RESPOSTA AO PARECER 004/2023 – CEIV - COMISSÃO ESPECIAL DE ANÁLISE DE ESTUDO DE IMPACTO DE VIZINHANÇA

SUPERMERCADO MESCHKE

PARECER 004/2023 – CEIV **COMISSÃO PERMANENTE DE ANÁLISE DE ESTUDO DE IMPACTO DE VIZINHANÇA** **(CEIV)**

Empreendimento: Supermercado Meschke - Atacado

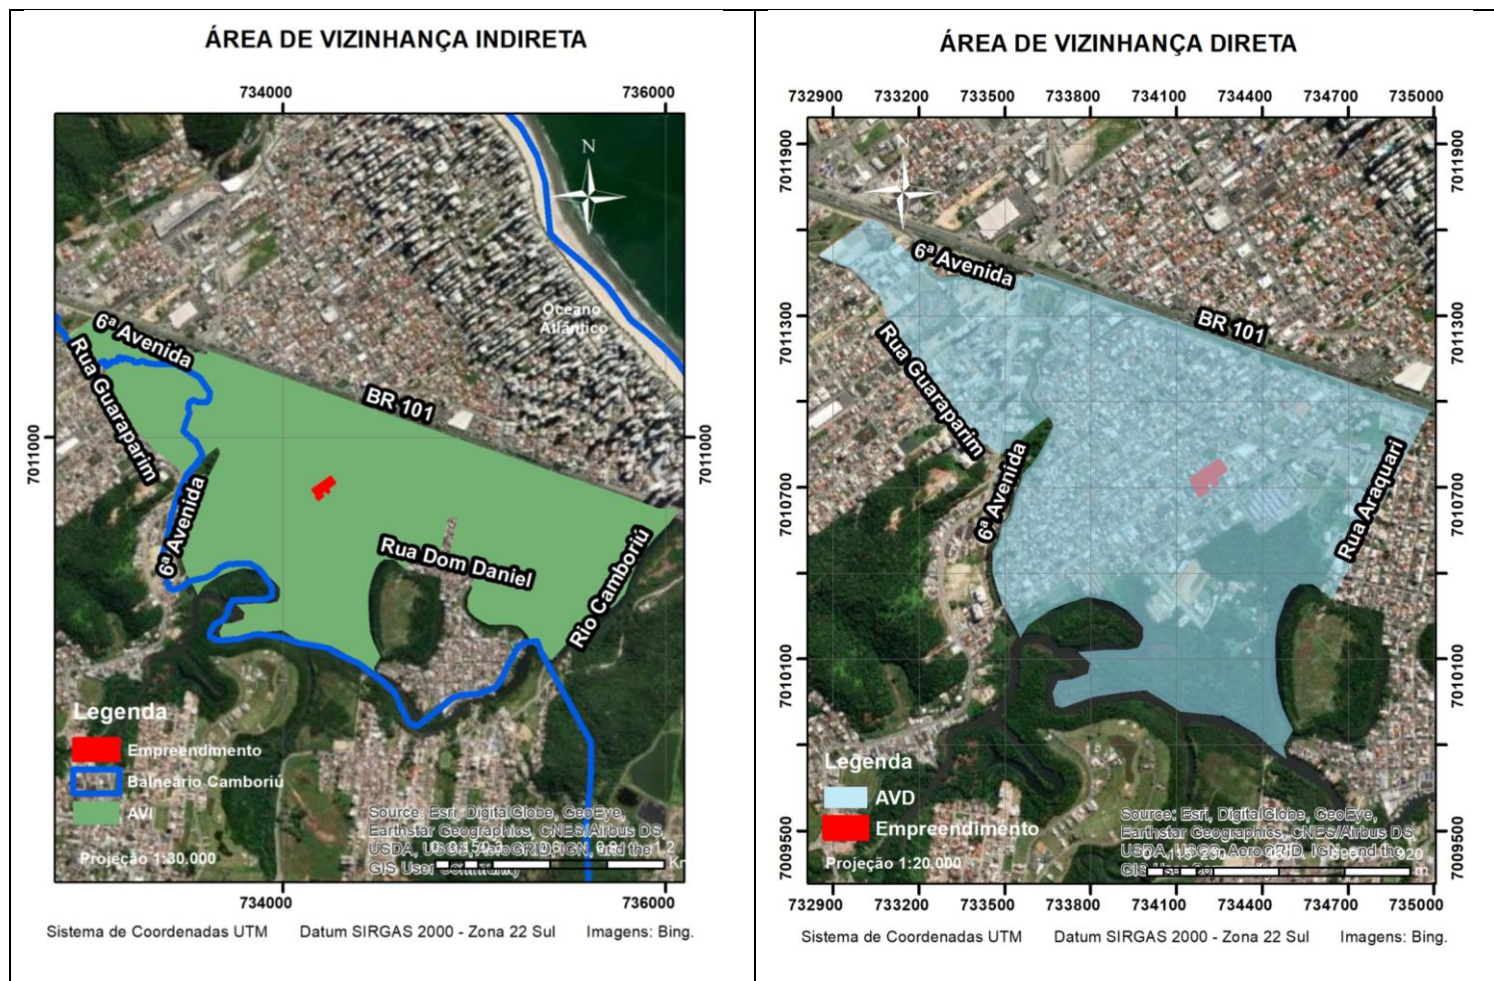
24. Referente ao item 3.1 Delimitação da área de vizinhança:

24.1. Rever a delimitação da AVI – a CEIV entende que deverá abranger todo o bairro dos Municípios e Vila Real;

24.2. Rever a delimitação da AVD – a CEIV entende que deverá abranger, além do apresentado, todo o bairro dos Municípios;

24.3. Apresentar os mapas de delimitação da AVI e AVD, identificando as vias de delimitação dos perímetros das áreas;

Resposta: Para compatibilizar a metodologia dos setores censitários e a solicitação da

Figura 3 – Gráfico com a frequência dos níveis em banda de 1/3 de oitava identificados no Ponto Amostral #01.

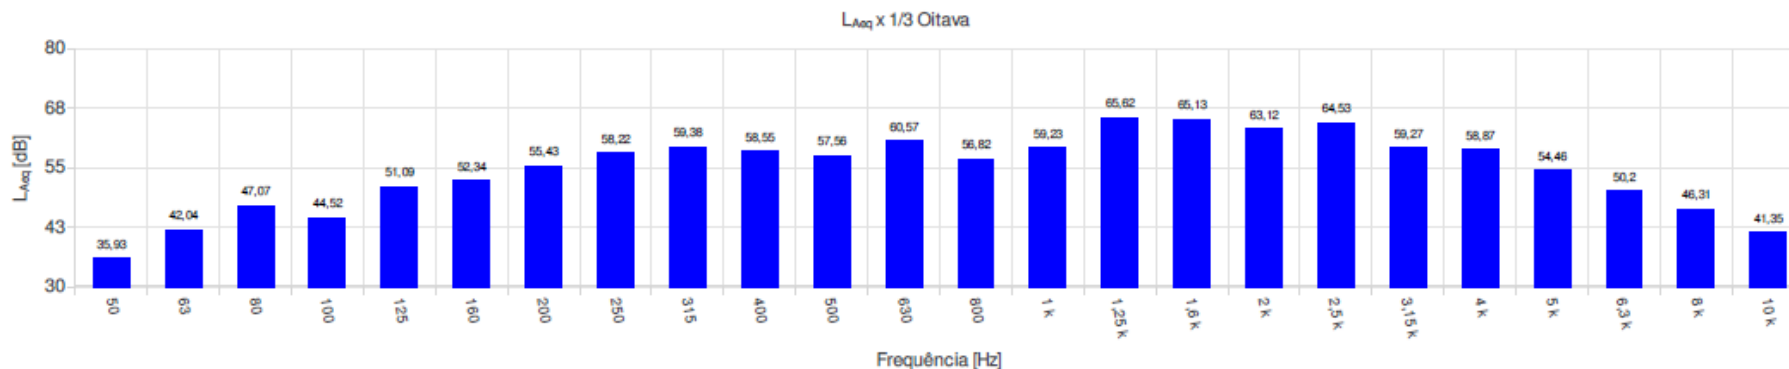
34. As Figuras 127 e 130 estão, parcialmente, com os dados ilegíveis. Apresentar de forma legível;

Resposta: Informações inseridas no EIV final conforme abaixo.

Figura 33 – Área de docas. Fonte: Projeto Arquitetônico, 2023.

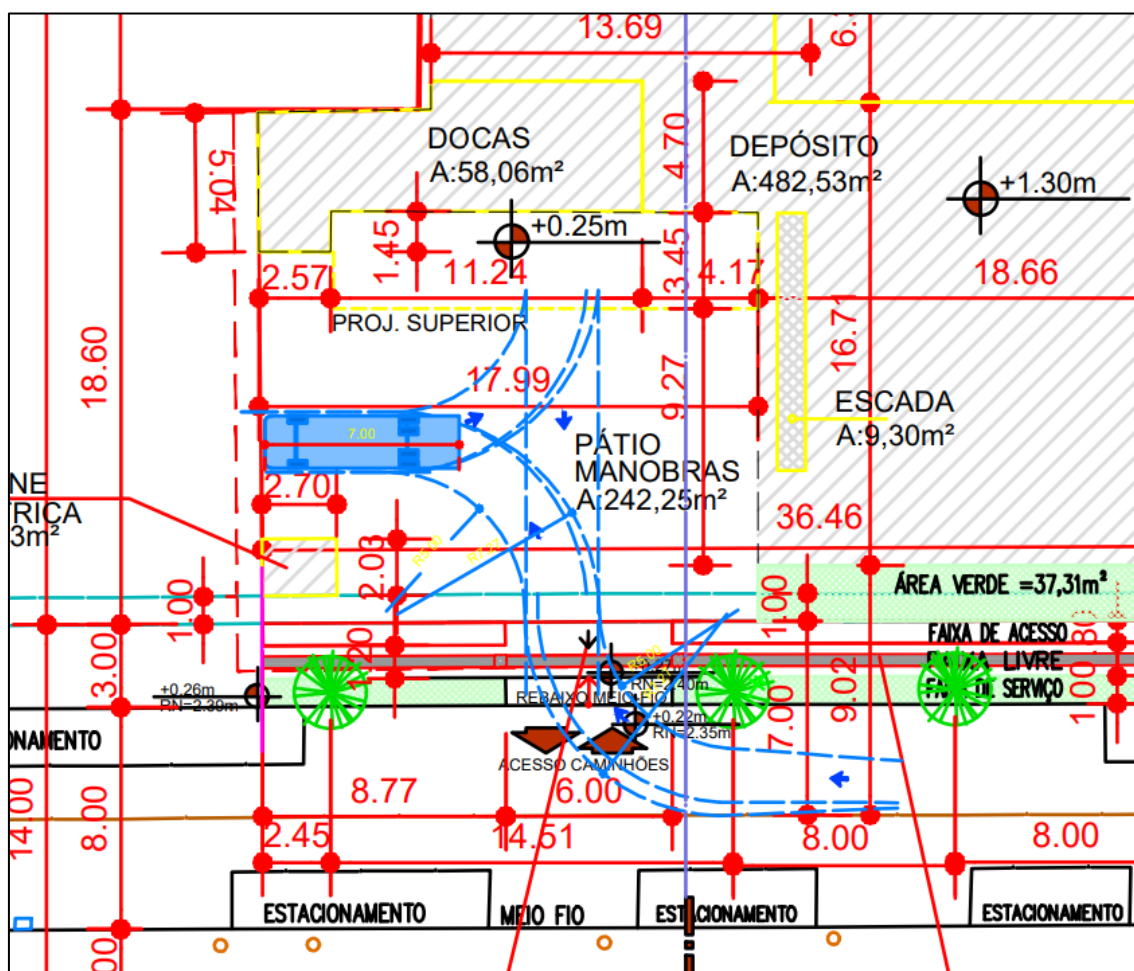
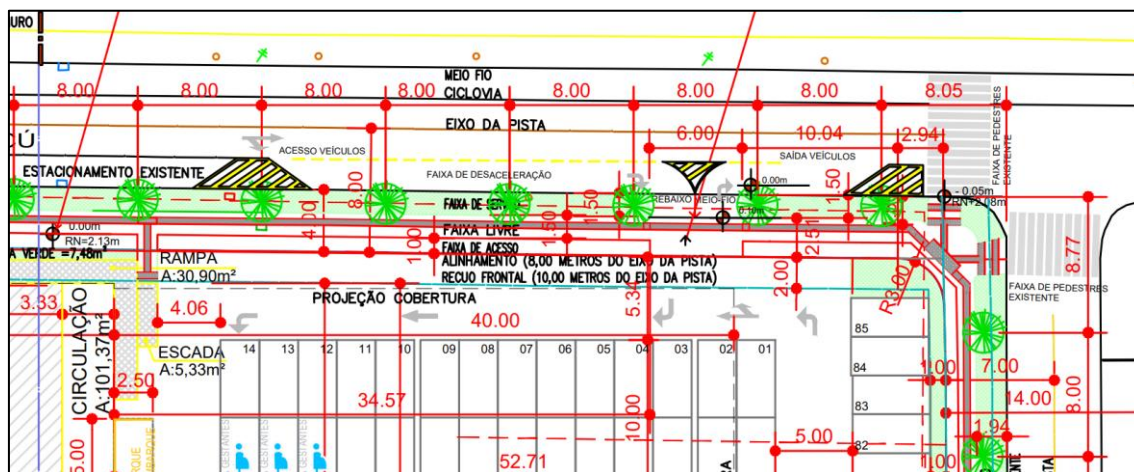
- b) Conforme a Figura 33 (página 72), os caminhões ficarão estacionados em marcha ré para acesso às plataformas da Doca. Demonstrar, através de modelos de raios de giro (veículo-tipo: caminhão de referência para as operações carga e

Resposta: Foi feita a simulação do raio de giro de forma que todas as manobras ocorram dentro do pátio. Utilizou-se um veículo de 7,0m de comprimento, podendo ser um caminhão toco ou truck.

A Figura 33 do EIV foi atualizada para a imagem abaixo.

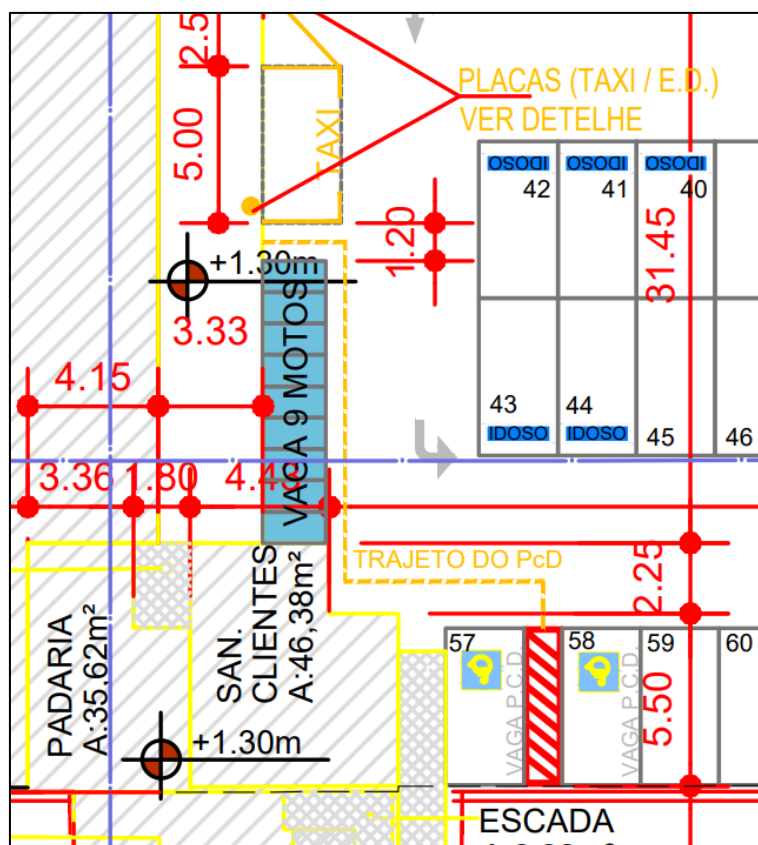
- c) Indicar o modelo de sinalização (vertical e horizontal) para as vagas de Táxi e embarque/desembarque;

Resposta: As sinalizações verticais regulamentando as vagas de táxi e embarque/desembarque estão apresentadas no Projeto Arquitetônico, as mesmas encontram-se abaixo.

Para a sinalização horizontal, as vagas serão pintadas em branco assim como todas, no entanto será colocado o pictograma “TÁXI” e “EMBARQUE E DESEMBARQUE” de forma a reforçar a sinalização vertical conforme Manual Brasileiro de Sinalização de Trânsito – Volume IV – Sinalização Horizontal.
